改善箇所説明図

改善の内容

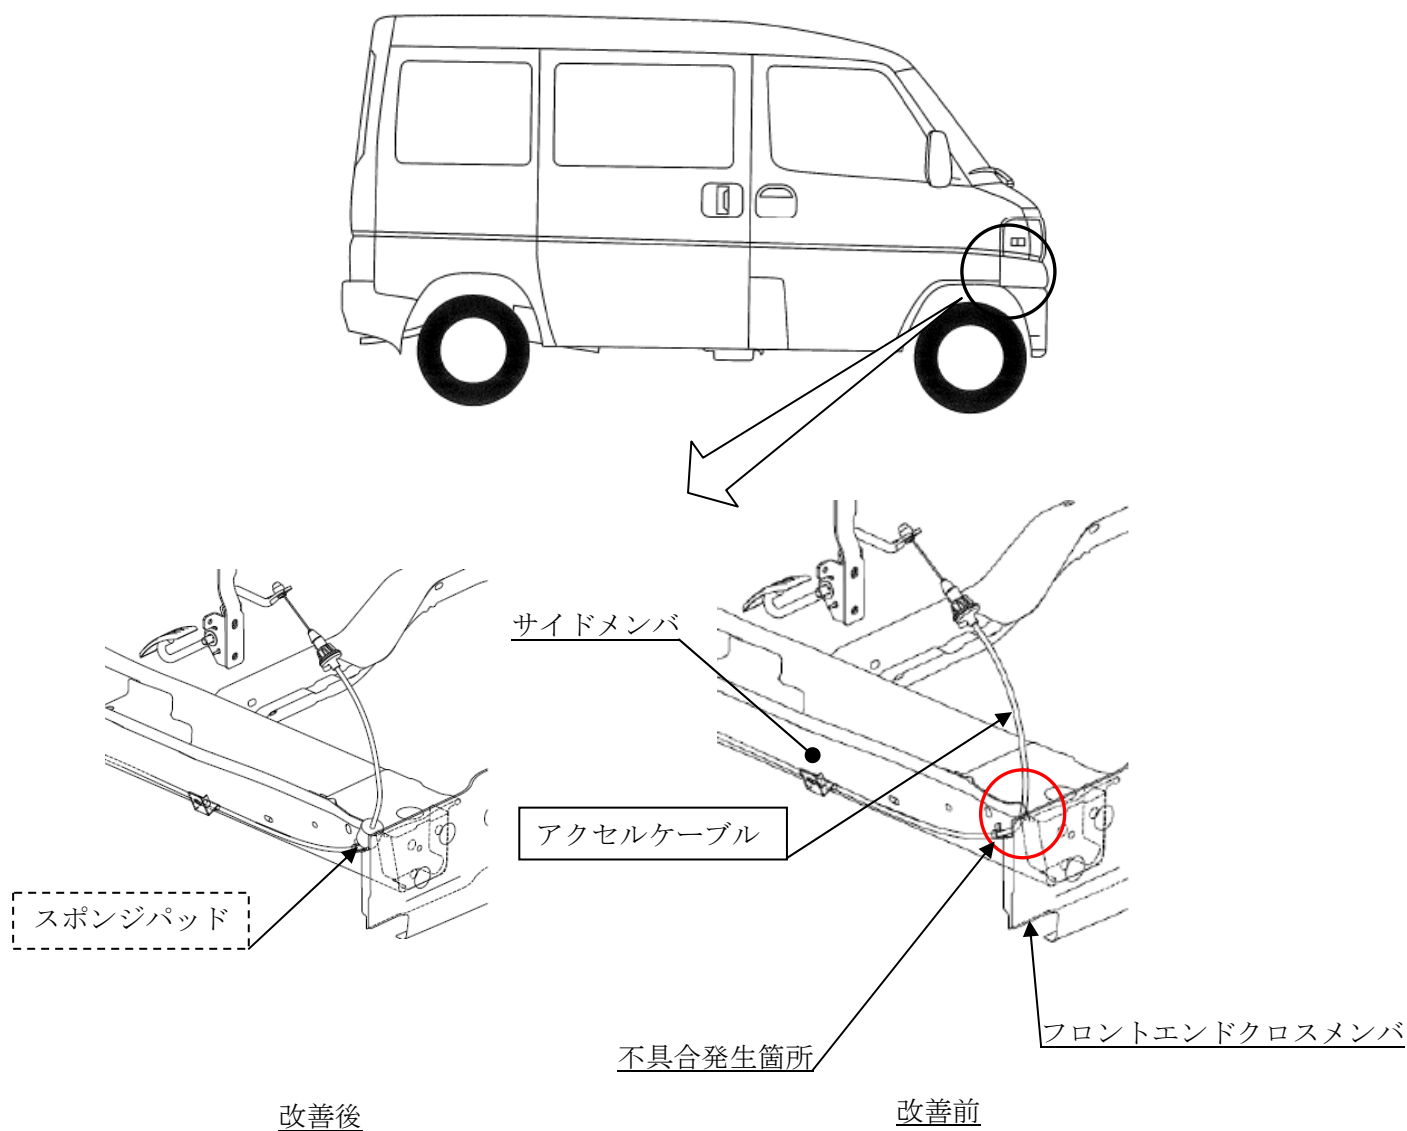
サイドメンバとフロントエンドクロスメンバとの隙間設定が不適切なため、アクセルケーブルが当該隙間に配索される可能性がある。アクセルケーブルが当該隙間に配索された状態で車両前部を衝突させると、軽微な衝突であってもアクセルケーブルが損傷する場合があります、そのまま使用を続けると、アクセルケーブルの撓動荷重が増大し、最悪の場合、アクセルペダルが戻らなくなるおそれがある。

全車両、アクセルケーブルの配索経路を点検し、サイドメンバとフロントエンドクロスメンバの隙間に配索されている場合は、アクセルケーブルにスポンジパッドを追加した対策品に交換する。当該隙間に配索されていない場合は、アクセルケーブルにスポンジパッドを追加する。

識別：アクセルペダルアームに、白または黄色のペイントを塗布する。
